TRANS/WP.29/GRE/2002/20
28 janvier 2002

PROPOSITION DE PROJET D'AMENDEMENTS AU RÈGLEMENT N° 48

(Installation des dispositifs d'éclairage et de signalisation lumineuse)

Communication de l'expert du Groupe de travail «Bruxelles 1952» (GTB)

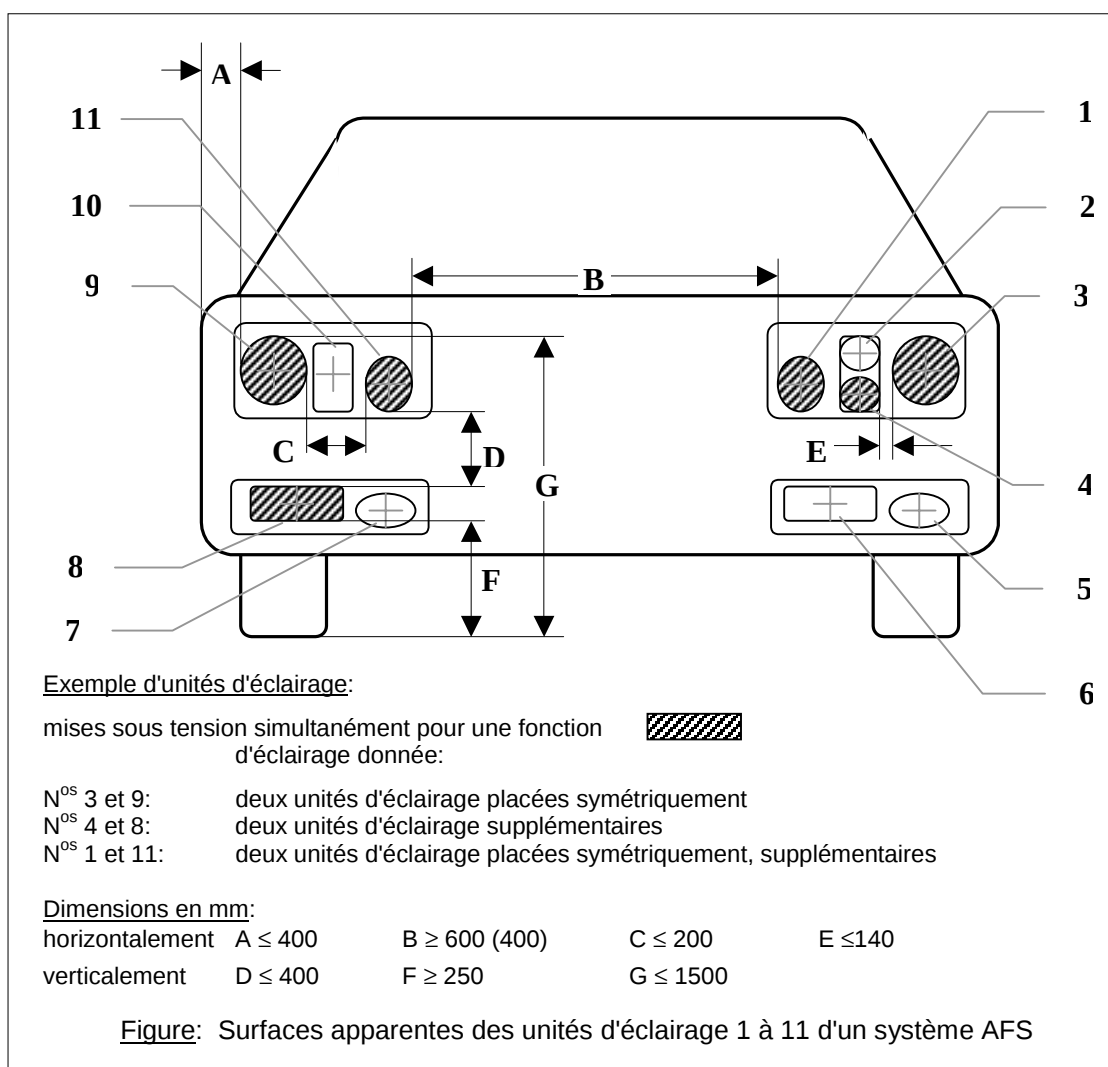
6.20.4.1.3 Aucune des unités d'éclairage supplémentaires décrites au paragraphe 6.20.4.1.2 ci-dessus ne doit être placée à moins de 250 mm (F dans la figure) ni à plus de 1 500 mm (G dans la figure) du sol;

^{z/} Lorsque "deux unités d'éclairage placées symétriquement" supplémentaires sont présentes, la distance horizontale peut être de 200 mm (C dans la figure).

Le bord extérieur de la surface apparente d'au moins une unité d'éclairage de chaque côté du véhicule ne doit pas être situé à plus de 400 mm du bord extérieur du véhicule (A dans la figure); et

La distance entre les bords intérieurs des surfaces apparentes des unités d'éclairage des côtés droit et gauche du véhicule (B dans la figure) ne doit pas être inférieure à 600 mm ou, sauf pour les véhicules des catégories M_1 et N_1 , à 400 mm lorsque la largeur hors tout du véhicule est inférieure à 1 300 mm.
